Bericht des Kärntner Landesrechnungshofs

**Radweg Lieserschluft –
Radweg, Entwässerung, Deckensanierung
(Großvorhabensüberprüfung)**

LRH-BERICHT-4/2024

Abbildung 4: Querschnitt Kragplatten-Typ RQ 3.1

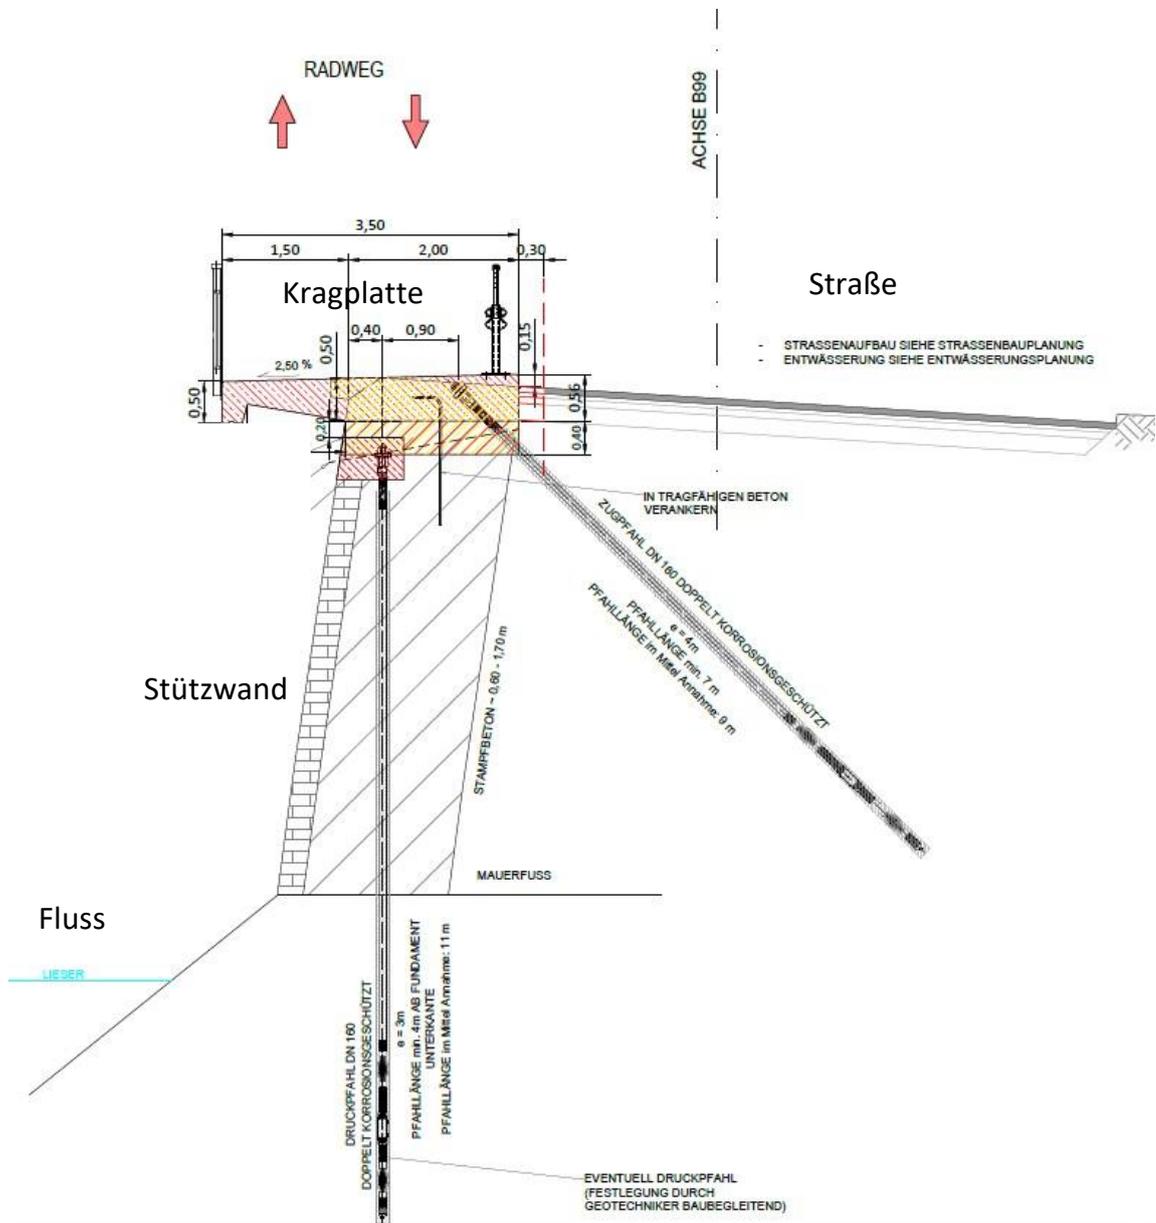
Die Typen RQ 2.1 und RQ 4.2 wiesen mit 296 m bzw. 241 m die nächstgrößten Gesamtlängen aus und unterschieden sich vom Typ RQ 3.1 im Wesentlichen nur in der Weite der Auskragung über das Flussbett. Typ RQ 2.1 kragte mit 0,5 m bis 1,0 m aus und RQ 4 mit 1,5 m bis 2,0 m.

Die nachfolgende Plandarstellung zeigt den vertikalen Schnitt der geplanten Ausführung des Kragplatten-Typs RQ 3.1:
